## Service Bulletin

Dit Service Bulletin is een aanvulling/wijziging op Servicehandboek Reparatie en onderhoud Hoofdgroep 8, Carrosserie 340/360, 1983, voorlopige uitgave.

### Dashboardsteun modeljaar 1983

#### Dashboardsteun

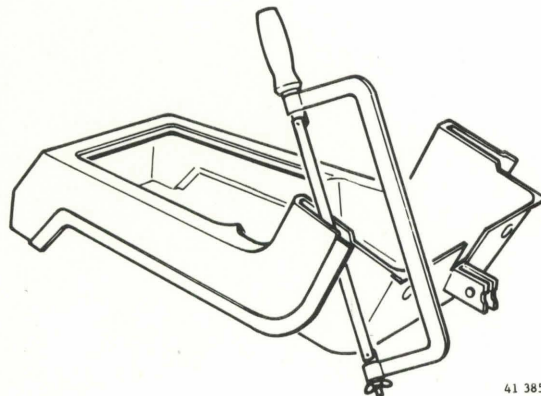
Ter ondersteuning van het dashboard wordt vanaf chassisnummer 721767 een steun (S) gemonteerd tussen de tunnel en het dashboard. De bevestigingsschroeven (A) moeten worden verwijderd om het dashboard te kunnen demonteren. De plaatmoeren zijn bereikbaar via de openingen (B).

De tunnelconsole is aan de gewijzigde situatie aangepast. Het onderdeelnummer blijft 3284708-9. Niet aangepaste service-consoles kunnen volgens nevenstaande tekening gewijzigd worden. De- en montage van de aangepaste tunnelconsole is ongewijzigd.
